- I. **APRUÉBASE** la Circular Aclaratoria N° 4 de las Bases de Licitación de la obra pública fiscal denominada "Concesión Ruta 5 Tramo Río Bueno – Puerto Montt", a ejecutar a través del sistema de concesiones, cuyo texto es el siguiente:

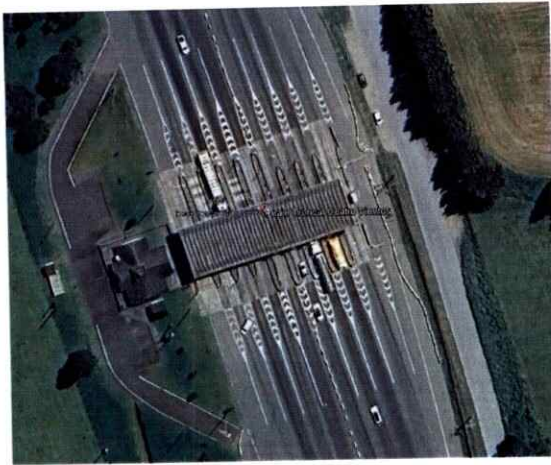
En nuestra opinión los pódicos futuros cuyo posicionamiento y configuración actual de las vías locales podría generar una evasión estimada superior al 30% son los siguientes:

- T4: Evasión directa en ambas direcciones producto de la vía local bidireccional y sus nuevas conexiones
- T6: Evasión directa en ambas direcciones producto de la vía local bidireccional y sus nuevas conexiones
- T7: Evasión en ambas direcciones a través de camino público como alternativa competitiva.
- T8: Evasión directa en ambas direcciones a través de Ruta V508
- T9: Evasión directa a través de vía local en caso de confirmarse la conexión de ésta
- T10: Evasión directa a través de vía local

Respuestas a), b) y c): En relación con el emplazamiento de los puntos de cobro durante la implementación del Sistema de Cobro Final, remítase a la rectificación N° 55 de la Circular Aclaratoria N° 3 mediante la cual se modifica el artículo 1.14.1.3 de las Bases de Licitación. Respecto de la definición de las calles de servicios y sus conexiones con las calzadas expresas, remítase al Antecedente Referencial N° 2 “Anteproyecto de Diseño Geométrico”, puesto a disposición de los Licitantes y/o Grupos Licitantes mediante Oficios Ord. N° 72 de 3 de julio de 2025 y N° 133 de 10 de diciembre de 2025, emitidos por la Jefa (S) de la División de Desarrollo y Licitación de Proyectos de la DGC.

Sistema de cobro final (sólo free flow)

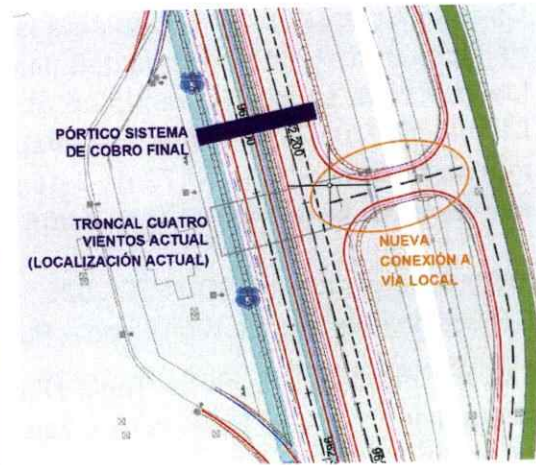
- Si el acceso se mantiene controlado como actualmente ocurre o se traslada el pódico al sur de la conexión a la vía local, igualmente se podría evadir el pódico T4 en sentido sur-norte a través de la calle de servicio en la conexión ubicada en pk 966,540 e ingresar nuevamente a la vía expresa en el pk 962,300. Actualmente, esta vía local no tiene conexiones con la vía expresa que permitan la evasión, situación que se modifica en el nuevo Proyecto.

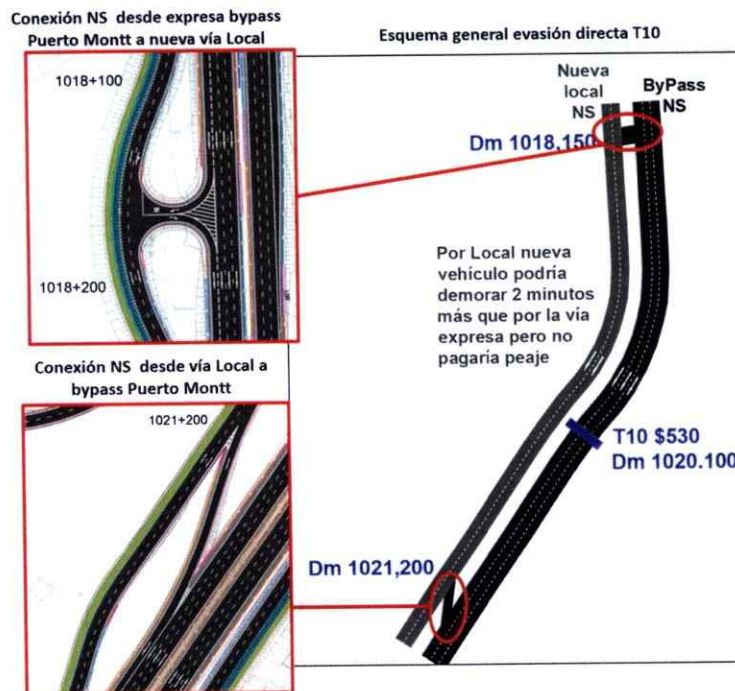
Producto de las nuevas obras, se generaría una evasión directa en dirección N-S. a través de la vía local unidireccional, con conexiones de salida y retorno a la vía expresa ubicadas a tan sólo 3 kilómetros de distancia.

En este caso, producto de lo directo en las conexiones desde y hacia la vía expresa, estimamos que la evasión puede llegar a superar el 60%. Adicionalmente la vía local contaría con 2 pistas de circulación hacia el sur, tal como se aprecia en la figura que se muestra a continuación:

Se solicita confirmar la intención de eliminar las plazas de peaje actuales, que cobran por la infraestructura existente y que no tienen alternativa de evasión directa (ejemplo by pass y acceso a Puerto Montt), y su reemplazo por pórticos a ser emplazados en ubicaciones, en los que producto de la alternativa por vía local, no se podrá cobrar realmente por el uso efectivo de la infraestructura concesionada.

5. (060) Referencia 1: ORD N°72-2025. ARN°1 “Antecedentes para la Ingeniería de Detalle, Concesión ruta 5 tramo Río Bueno – Puerto Montt “

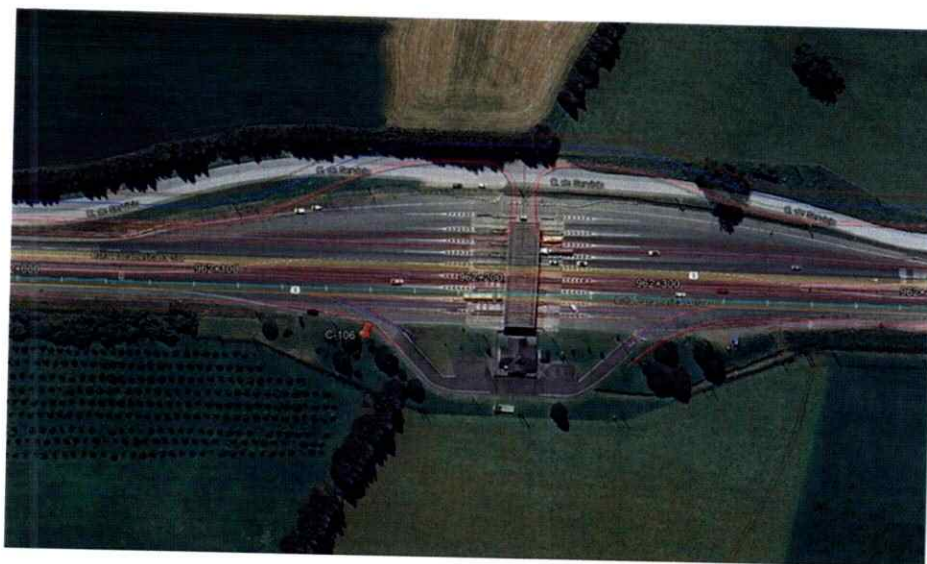
Sistema de Cobro Final: La Tabla N°13 de las BALI “Emplazamiento, sentido de cobro y sistema de cobro” del Sistema de Cobro final, indica emplazamiento del Multi Lane Free Flow T4 el Dm 962.200, ambos sentidos. Sin embargo, el diseño geométrico de las nuevas obras en este sector incluye un acceso directo a la calle de servicio, en su costado oriente y ramales de acceso y salida en su costado poniente, para el mismo sector. Al respecto, se solicita confirmar que la ubicación de los pódicos se puede flexibilizar para compatibilizar con el diseño geométrico definitivo.

Respuesta: No se confirma. En relación con el emplazamiento del punto de cobro denominado “T4” durante la implementación del Sistema de Cobro Final, remítase a la rectificación N° 55 de la Circular Aclaratoria N° 3 mediante la cual se modifica el artículo 1.14.1.3 de las Bases de Licitación.

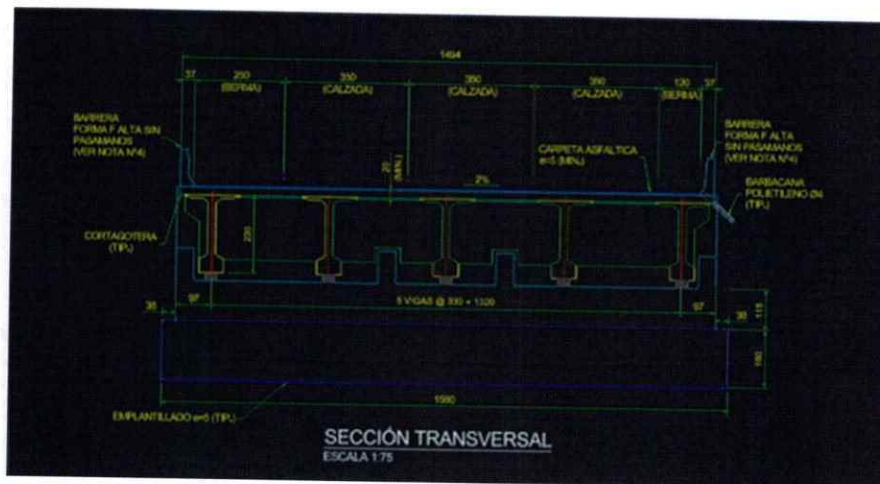
Actualmente este peaje posee 2 vías de cobro, y mediante la Tabla N°12 se está solicitando 4 vías de cobro (2 free flow y 2 manuales), lo que implica que se deberían realizar obras. Se solicita aclarar el número de vías de cobro totales y tipología del peaje expuesto.

Respuesta: Remítase a las rectificaciones N° 53 y N° 54 de la Circular Aclaratoria N° 3.

“Sección transversal Puente Pilmaiquén, Dm 894.970, sector A. En AR N°1 Reemplazo”

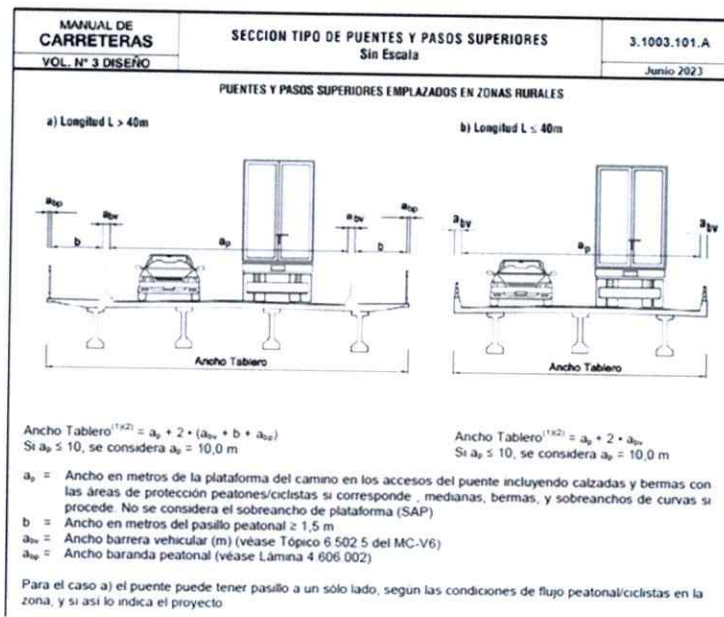
Se deja constancia de que, según lo establecido en el Manual de Carreteras, Volumen 3, punto 3.1003.101 "Secciones Transversales Tipo de Puentes", para puentes con una longitud superior a 40 metros se debe considerar la incorporación de uno o dos pasillos peatonales de al menos 1,5 metros de ancho. Esta disposición no se cumple en los antecedentes referenciales presentados para el proyecto. Como ejemplo, se menciona el puente Pilmaiquén, cuyo diseño contempla una longitud de 126 metros. No obstante, en la sección transversal del puente incluida en el ORD 072-2025, no se observa la configuración exigida por el Manual de Carreteras.

Respuesta: Remítase a lo establecido en el tercer párrafo del artículo 2.2.2.4 de las Bases de Licitación, en el cual se establece que “El diseño de nuevos puentes y nuevas estructuras se realizará de acuerdo a los estándares y criterios establecidos en el Anexo 3.1000-A y en el Capítulo 3.1000 del Manual de Carreteras, Volumen N° 3, ciñéndose a las disposiciones de las AASHTO LRFD *Bridge Design Specifications*”. En relación con el Antecedente Referencial señalado en su consulta, remítase a lo dispuesto en el artículo 1.3.3 de las Bases de Licitación, previamente modificado

mediante Circular Aclaratoria N° 3, en el cual establece que los antecedentes entregados por el MOP que allí se indican, así como sus modificaciones y actualizaciones tienen el carácter de indicativos, salvo que en las Bases de Licitación se señale algo diferente.

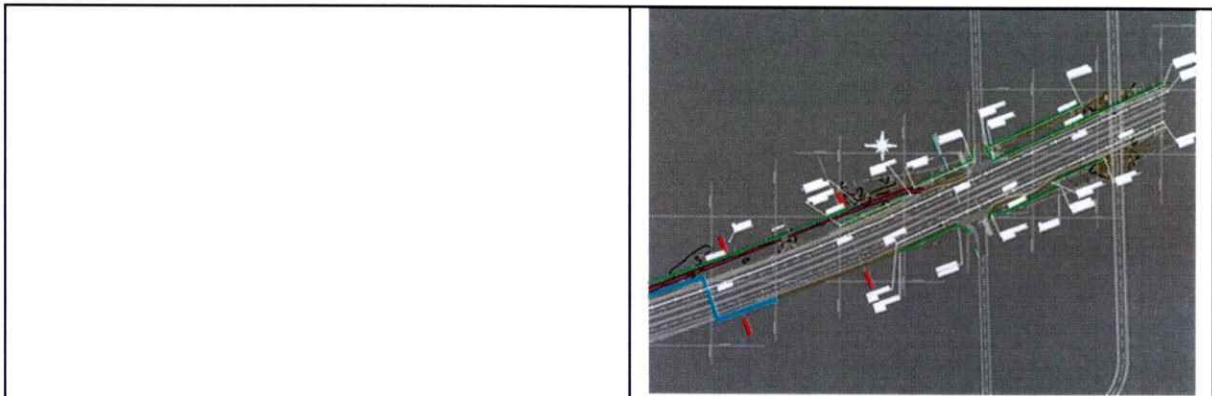
Se consulta si la cantidad de pantallas aquí propuesta son parte de la cantidad mínima mencionada en el Artículo 2.7.2.1

PID G3-10 Aceras Enlace Osorno Puyehue

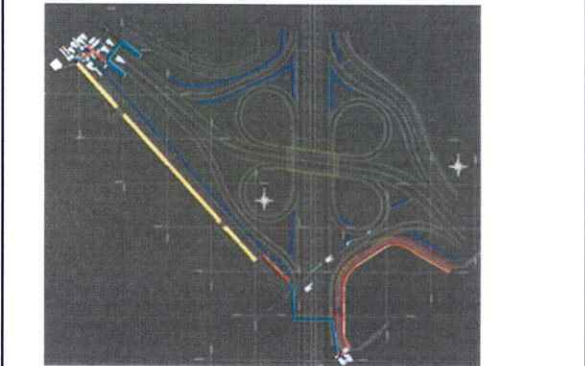
En Antecedente referencial N°1, tabla N°15, N°7 y 8 indica reemplazo de pasarela peatonal existente.
 En diseño geométrico la obra principal corresponde a la ampliación de terceras pistas. además, en el sector Osorno poniente, se considera conexiones con paradero y aceras existentes, con una senda multipropósito y paraderos oriente y ponientes.

Se consulta que proyecto es el que prevalece

PID G2-32 Pasarela Las Bayas

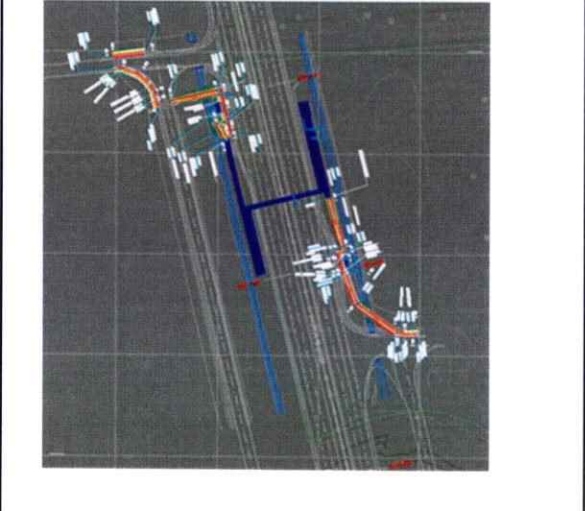
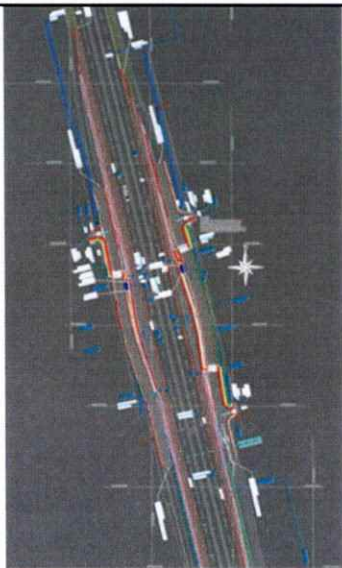
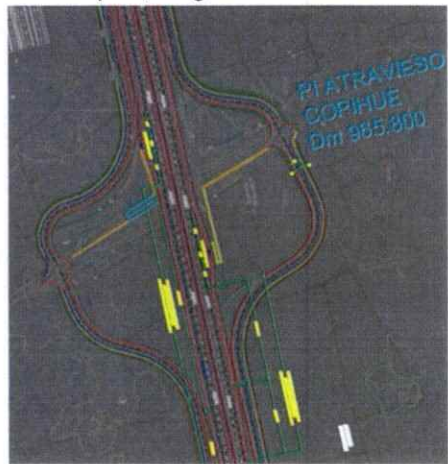
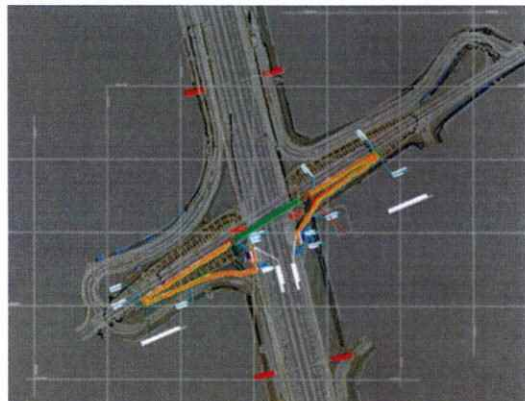
En Antecedente Referencial N°1 tabla N°14 N°13 señala pasarela nueva, como se aprecia, el diseño geométrico de la Pasarela Inia Bayas Sur ubicada en Dm 950.740 es diferente a lo señalado en obra N°32. Afectando directamente con la ubicación de las bahías de parada de buses

Se consulta que proyecto es el que prevalece

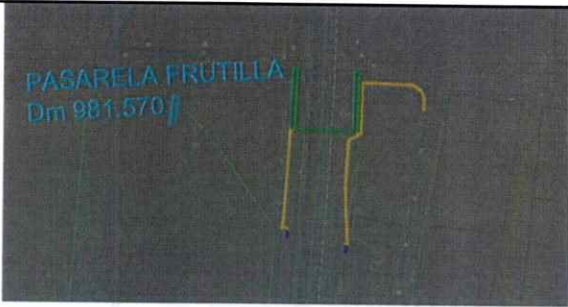
<p>En diseño geométrico la obra principal corresponde a la ampliación de terceras pistas y no se aprecia lo señalado en PID G4-3.</p>	<p>Detalle de Proyecto: La obra corresponde a la repavimentación de la conexión que une los caminos de servicio 46A- Y 46B en el Dm 981.600</p>

PID G2-23 Paraderos de buses Enlace Fresia

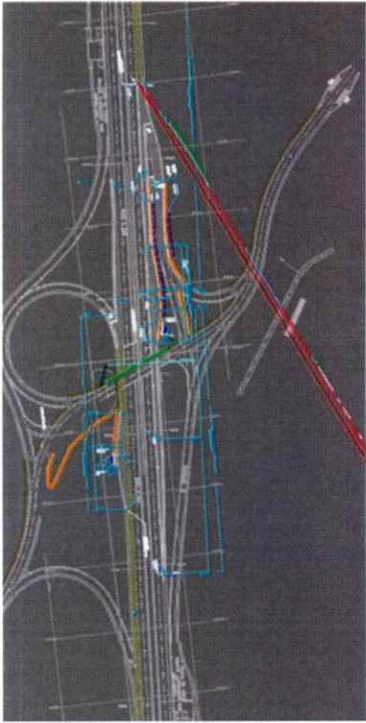
En diseño geométrico la obra principal corresponde a la ampliación de terceras pistas. Por esto difiere con la ubicación de los paraderos de buses y de los circuitos peatonales Según G2-23

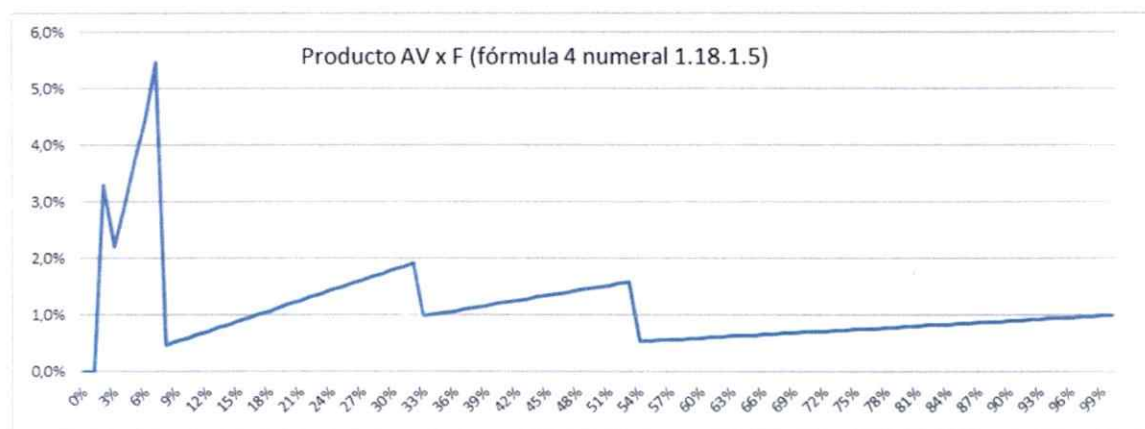
- a) En las definiciones de la Fórmula (1) se define el parámetro “M” que no se utiliza. En cambio, no se definen los parámetros “%COM”, “MOR” y “F”. El problema se soluciona si consideramos las definiciones del numeral 1.18.1.4 válidas para este numeral (pero ya que se redefine el parámetro F un poco más adelante, se genera contradicción). Por favor aclarar cómo aplicaría la fórmula.
- b) En la Formula (3) se hace notar que por la forma en que está definido el parámetro F, “neutraliza” el parámetro AV de la fórmula 4. No parece tener sentido y el efecto es que el VP_{Bn} siempre es un porcentaje muy menor del ITC y no se reconoce adecuadamente el porcentaje de los beneficios como función del avance.

Además, se presentan grandes discontinuidades: Así, por ejemplo, con avance $AV=7\%$ el valor presente de los beneficios es un 5,5% del ITC, mientras que si avanzo un 1% adicional ($AV = 8\%$) el valor baja a 0,5% del ITC (se generan bajo ciertas condiciones incentivos para que el concesionario no avance).

El producto entre AV y F como función de AV se muestra en el siguiente gráfico, donde se ve la ausencia de tendencia clara respecto al avance y además las discontinuidades:

Considerando que la fórmula apunta a un Valor Presente de los Beneficios Netos esperados del negocio, creemos que conceptualmente el factor F en esta fórmula debiera convertir los beneficios (ITC) en netos y por lo tanto corresponder a un valor fijo que represente el margen de utilidad sobre los ingresos antes de impuesto esperado para este negocio (podría ser el mismo “(1-MOR-F)” del numeral 1.18.1.4 u otra alternativa con un efecto similar).

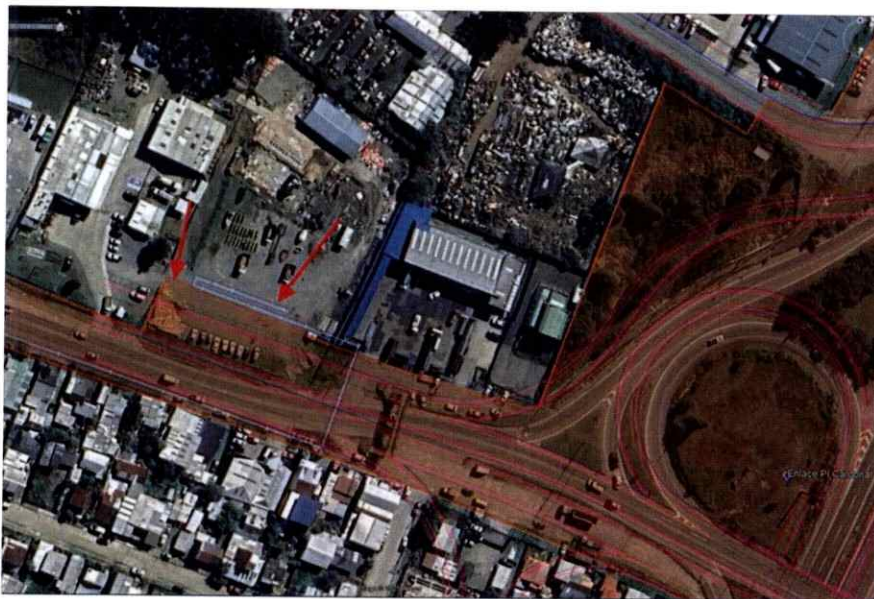
Se solicita aclarar cuál será el mecanismo a utilizar en el caso de que las obras de conexión requieran de la necesidad de expropiaciones. Se solicita aclarar cómo procederán los plazos asociados, ya sea a nivel de expropiaciones como retraso en las obras.

Respuesta: Remítase a lo establecido en el artículo 1.8.9.1 de las Bases de Licitación, previamente modificado mediante Circular Aclaratoria N° 3, en el cual se establece que "Las obras señaladas en la Tabla N° 6 se deberán ejecutar en los terrenos

correspondientes a la Faja Fiscal de la actual concesión denominada “Concesión Internacional Ruta 5 Tramo Río Bueno – Puerto Montt” (adjudicada mediante D.S. MOP N° 1.112 de 14 de noviembre de 1997), a entregar como infraestructura preexistente de acuerdo a lo señalado en el artículo 1.8.1.2, por lo cual no requieren expropiaciones”.

Figura N° 2 Ficha del Consejo de Monumentos Nacionales

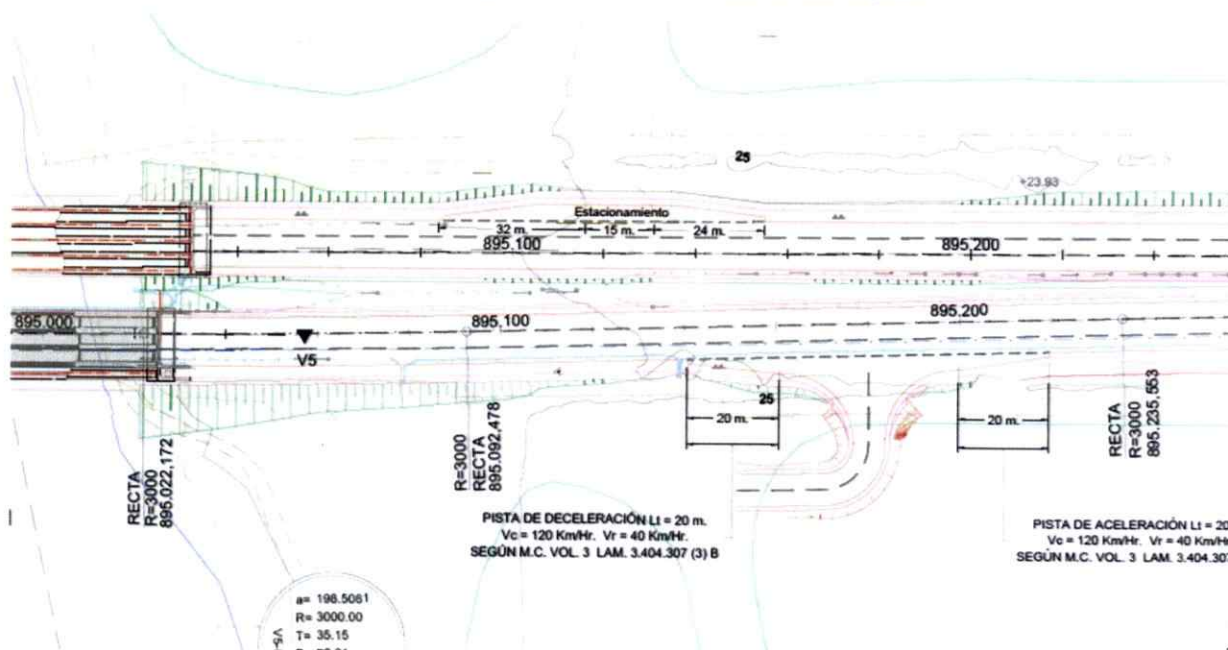
A continuación, se adjunta la ficha del Consejo de Monumentos Nacionales con el polígono de protección señalado y la imagen del diseño geométrico propuesto en los Dm indicados anteriormente:

Producto de lo anterior, consultamos al MOP si la intervención de dicho sitio está autorizada por el Consejo de Monumentos Nacionales y en caso de ser así, solicitamos indicar todas las medidas necesarias para su conservación, protección o restauración que puedan requerirse producto de las obras del proyecto.
